**TÖFTE QUALITY –  
MADE MITTEN IN GERMANY**

**NEWS 1/2019**

Technische Änderungen

Abb. Hubwagen mit  
Rollenhalter oben

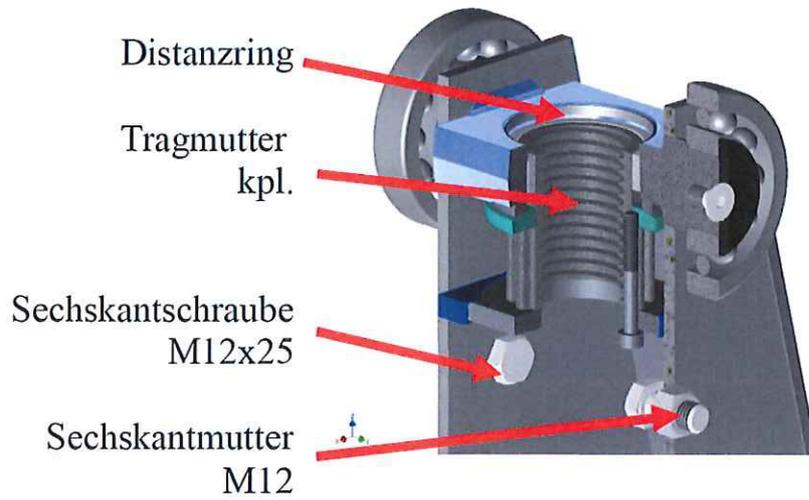
## Anleitung Umrüstung

Abb. Hubwagen mit Bohrungen

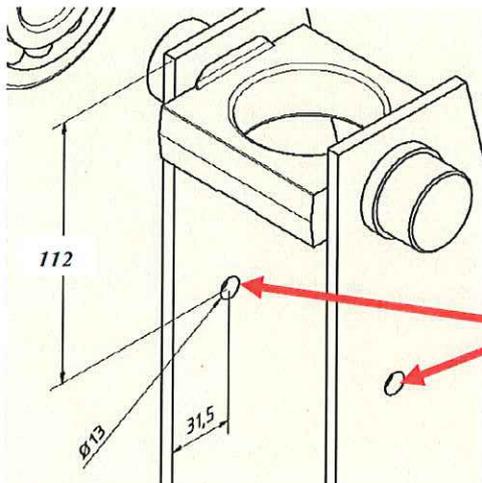
Bei Hebebühnen mit Baujahr vor dieser Änderung müssen Bohrungen im Hubwagen hergestellt werden.

### Einbau mechanische Gleichlaufregelung Art. Nr. 44329.1

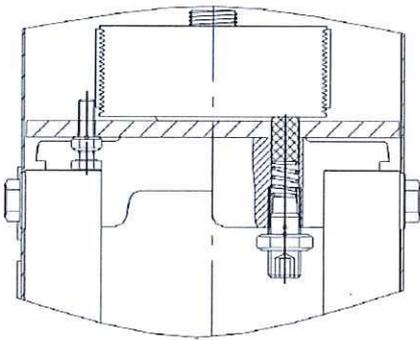
Die mechanische Gleichlaufregelung wird in die vorhandene Bohrung in der Kopfplatte montiert.
